対策箇所説明図

アクセルケーブル

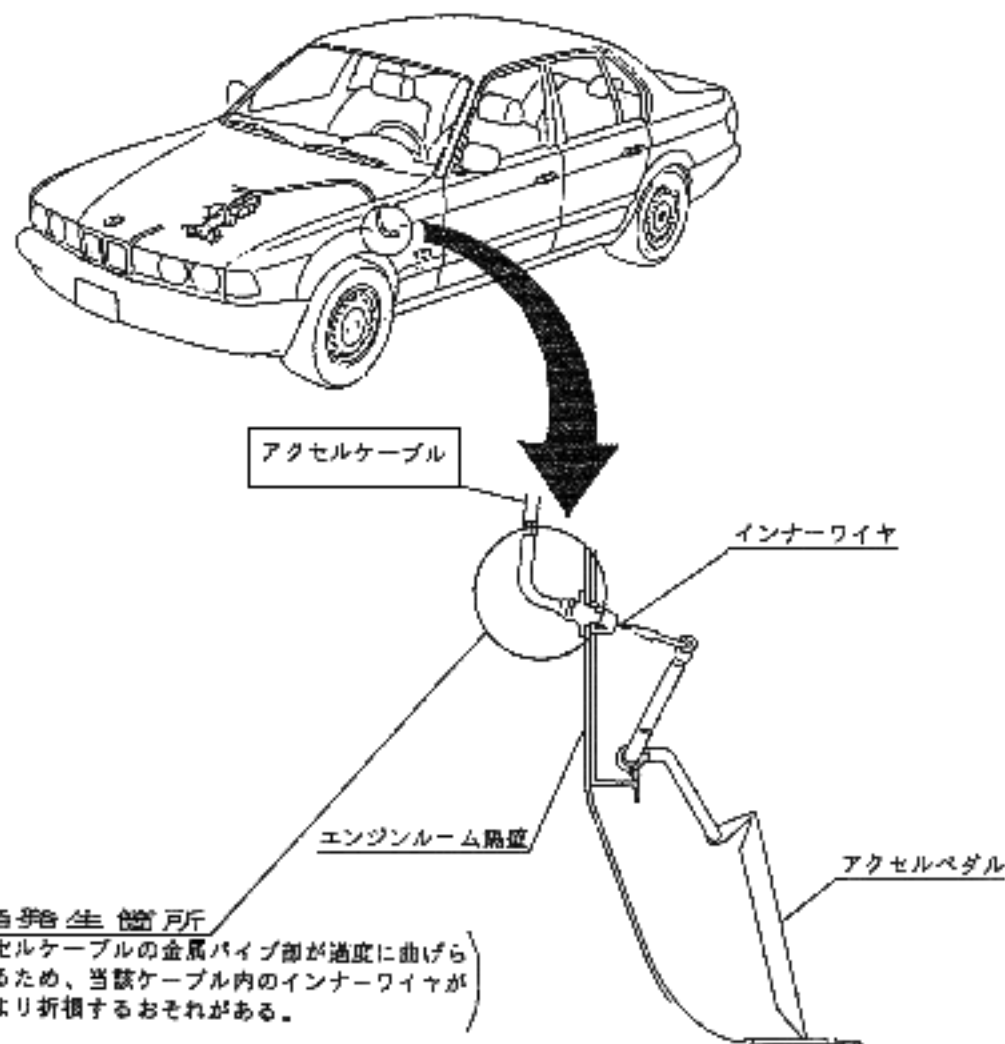
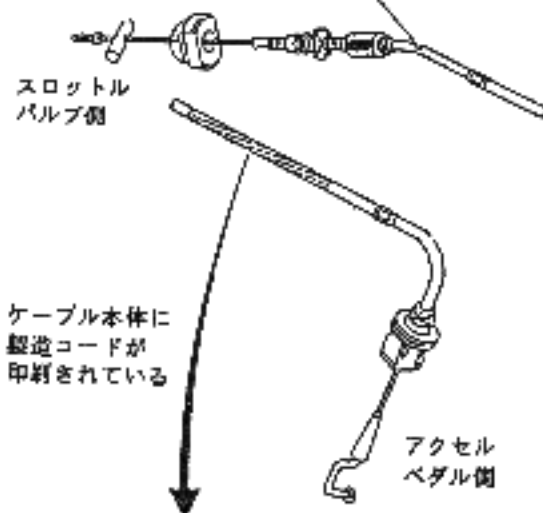
対策内容

アクセルケーブルを対策品（製造コード 39 93 以降の製造コードが白色文字にて印刻されている。）と交換する。
